**RESUELVE CONTROVERSIA PRESENTADA  
POR ORION POWER S.A., EN CONTRA DE CGE  
S.A. EN RELACIÓN CON EL PMGD PSF LAS  
VIOLETAS.**

**Figura 1: Autotransformadores reductores instalados en la zona de concesión típica de CGE S.A. conforme proceso de conexión del PMGD Las Violetas.**

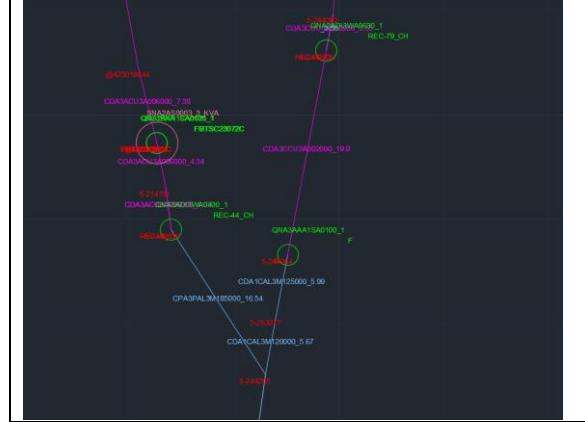
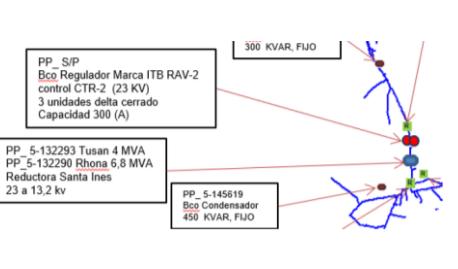
Sin perjuicio de lo anterior, esta Superintendencia ha detectado la existencia de estándares superiores que han sido aplicados por la empresa distribuidora CGE S.A. en su área típica de concesión, que no han sido informados en el respectivo Formulario N°4 (D.S. N°244/2005). A modo de ejemplo podemos mencionar la existencia del equipo autotransformador reductor de 6 MVA localizado en el alimentador Guadalao (S/E Marchigue) y la instalación de la subestación reductora perteneciente al alimentador Loyca (S/E El Peumo).

2° Que ha lugar la controversia presentada por la empresa Orion Power S.A., en contra de CGE S.A., solo respecto a la negativa por parte de la Empresa Distribuidora de revisar la alternativa de ampliar la capacidad del autotransformador, considerando que la empresa distribuidora no ha declarado la totalidad de su estándar constructivo en su área típica de conexión. Asimismo, no ha justificado fundadamente la imposibilidad de aumento de capacidad de dicho equipamiento eléctrico. Lo anterior, se sustenta conforme las observaciones presentadas por este Servicio en el Considerando 4° de la presente resolución.

El informe deberá presentar además la evaluación de ampliación del autotransformador existente, considerando la alternativa de reubicación del equipo, instalado o modificado, en caso de ser pertinente, y deberá presentar adicionalmente las justificaciones respecto a la posibilidad de hacer uso de doble circuito, en los tramos soterrados en discusión (lo cual incluye la evaluación de doble circuito en cabecera). Ambas alternativas, en caso de no ser factibles, deberán presentar la debida justificación.
